Blåfjella-
Skjækerfjella-Lierne
nasjonalparkstyre

Møteinnkalling

Skjæka /Skæhkereenjohke landskapsvernområde - Skjækervatnet 23 - Søknad om oppføring av ny utedo og skifte av tak på naust - Gunnar Børøsund

Skjækra landskapsvernområde - fasadeendring - skifte av vindu - Steinkjer 157/2/21 - Arve Lægran

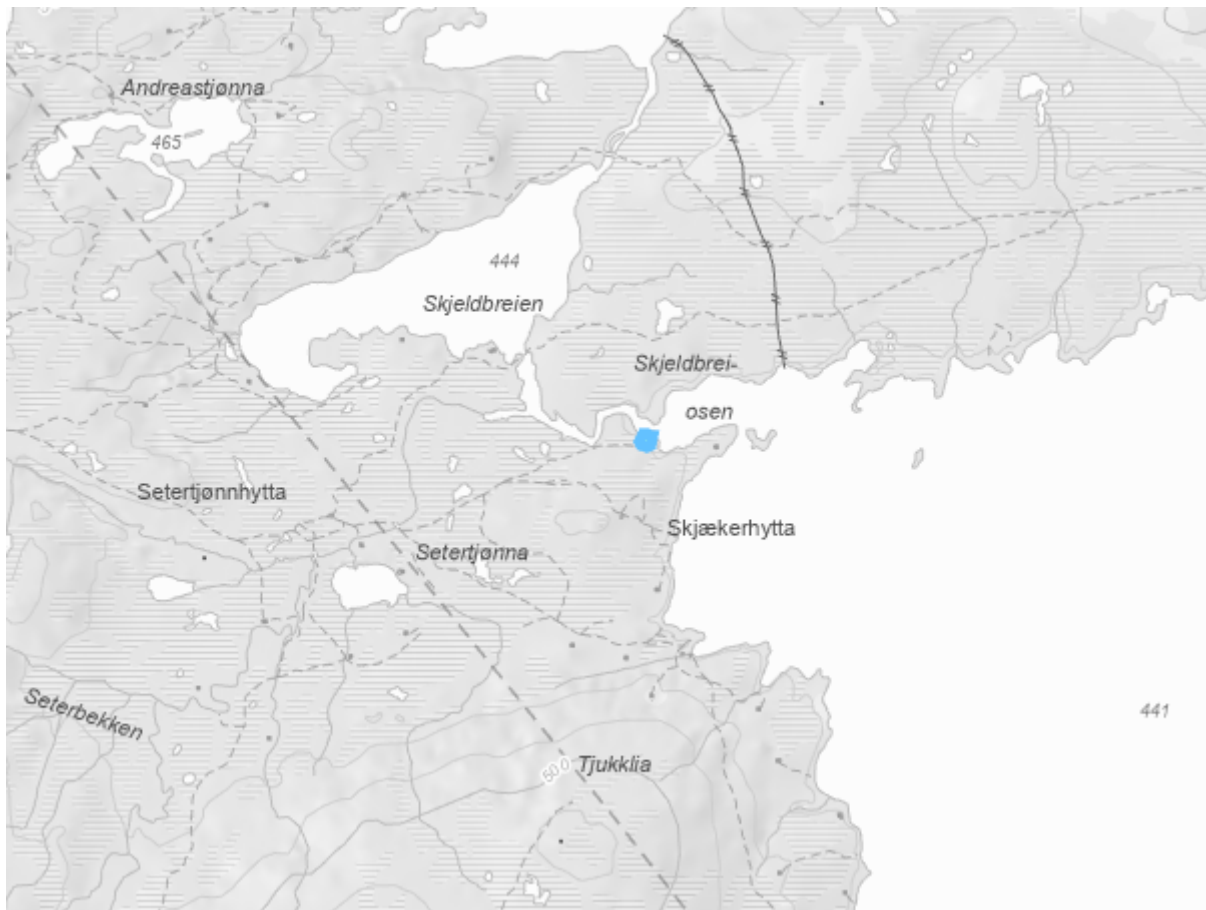
Endringen av farge på nausttaket fra dagens lys grønn til RAL 6007 Flaschengrün, gir et tak som er mindre synlig i landskapet, og vurderes slik å være et tiltak som fremmer verneformålet.

Det vises til søknad av 14.06.2023 om riving av eksisterende utedo og oppføring av ny, samt søknad av 05.08.2023 om skifte av takfarge fra lys grønn til en mørkere farge (RAL 6007 Flaschengrün). Se bilde under for dagens nasuttak og ønsket ny farge.

- **Gunnar Børøsund, gis dispensasjon** med hjemmel i Naturmangfoldloven § 48 for riving av eksisterende utedo og oppføring av ny utedo som omsøkt, på 80/1/1 i Snåsa kommune.
- Nytt utedo er **1,4 m² BYA**.
- **Gunnar Børøsund, gis videre dispensasjon** med hjemmel i verneforskriftens § 3 punkt 1.3 for skifte av takfarge fra grønn til RAL 6007 Flaschengrün.

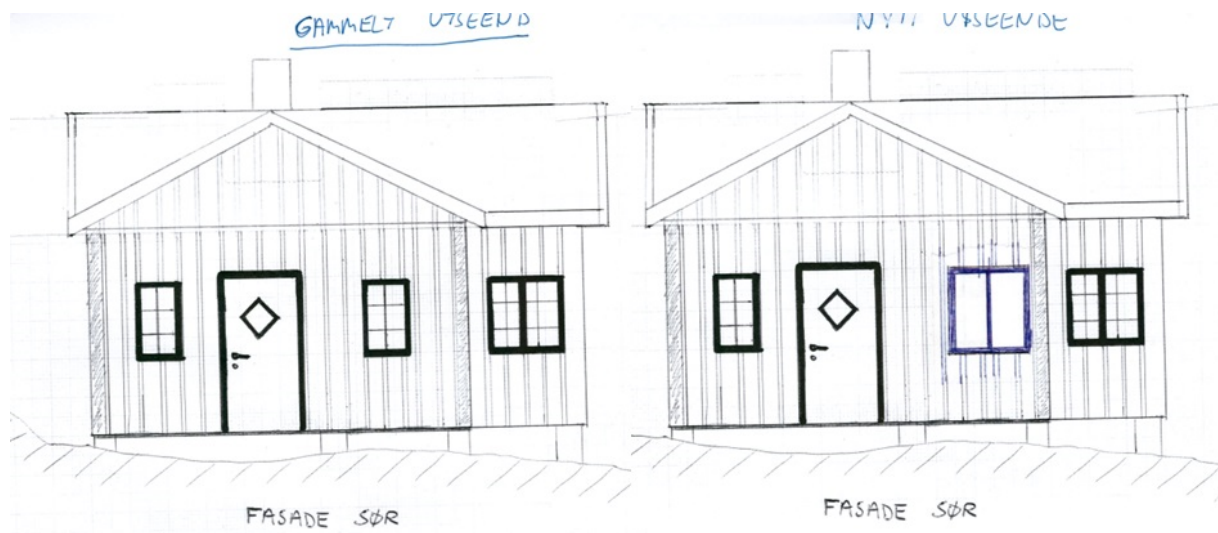
Blåfjella-Skjækerfjella-Lierne nasjonalparkstyre/Låarte-Skæhkeren-Lijre nasjonalpaarhkeståvroe gir med hjemmel i verneforskriften § 3 pkt. 1.3 a) Arve Lægran tillatelse til fasadeendring i form av bytte av et vindu på sørveggen. Størrelsen på vinduet blir noe større enn dagens, slik at det får tilsvarende størrelse som de minste vinduene på østveggen (120x110). Tillatelsen er i tråd med bildet vist under, hvor gammelt utseende vises til venstre og nytt utseende vises til høyre.

Siden det er snakk om å erstatte et eksisterende vindu med et litt større vindu, samt at det nye vinduet ikke skal ha sprosser som det gamle, vurderes saken å være av en slik art at

den krever dispensasjon fra verneforskriften § 3 pkt.1.3 a). Vinduet skal settes inn på sørenden av hytta, som er vendt mot uthuset/boden, og således vil tiltaket i liten grad være synlig for omgivelsene rundt. Dette, samt at vinduet er av moderat størrelse, 120x110 cm, tilsier at det vil ha liten negativ påvirkning på dyre- og fuglelivet i området. Forvalter mener søknaden bør imøtekommes.

- Når tiltaket er gjennomført skal tiltakshaver dokumentere ferdigstilling med å sende minst tre (3) gode bilder av det utførte arbeidet til nasjonalparkstyret.
- Det skal benyttes miljøvennlige materialer.

Bilde som viser østvendt fasade. Nytt omsøkt vindu er som de minste på dette bildet (120x110). Bildet er hentet fra en kontroll gjort av SNO 23.06.22.

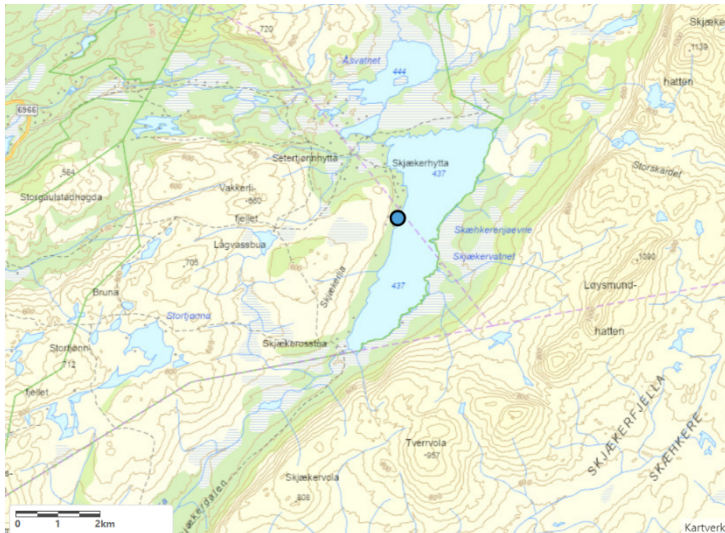
Det er kjent at vinduer generelt er utfordrende for småfugl å se, og at et ukjent stort antall småfugler antas å dø av kollisjon med vinduer. Likeledes tilsier erfaring fra reindriften at store, blanke vindusflater gir gjennskinn som kan medføre at reinen skyr området. Det vil være nærliggende å tenke at slike blanke flater også har samme effekt på villlevende hjortedyr og annet vilt. Av hensyn til dette så blir det ved oppsetting av store vinduer uten sprosper krevd skjerming. Forvalter mener imidlertid at det ikke er nødvendig i denne saken, da vinduet står sørvendt, relativt nært uthus samt at det ikke er like stort som de to store vinduene som ble satt inn på østveggen (NP-2023-08) og som fikk vilkår om skjerming. Kunnskapsgrunnlaget i saken jf. § 8 vurderes tilstrekkelig for å behandle saken og § 9 vektlegges i mindre grad. Også samlet belastning jf. § 10 anses mindre relevant i denne saken, da det er snakk om et vindu som står vendt mot uthus, og som ikke er av en slik størrelse at det bør settes krav om vilkår knyttet til skjerming.

Saken er vurdert av en slik art at den krever en dispensasjon fra verneforskriften § 3 pkt. 1.3 a). Dette begrunnes med at vinduet som skal settes inn er noe større enn eksisterende, samt at man går bort fra sprosser i det nye vinduet. I forhold til gjenskinn fra store, åpne vindusflater som var tema i saken om fasadeendring i mars 2023 (NP-2023-08), anses dette som mindre relevant i dette tilfellet. Vinduet som nå skal settes inn er mindre, samt at det er vendt mot sør og således plassert relativt nærme uthuset. Det antas at det derfor vil ha mindre negativ påvirkning på dyre- og fuglelivet i området, og dispensasjonen innvilges som omsøkt.
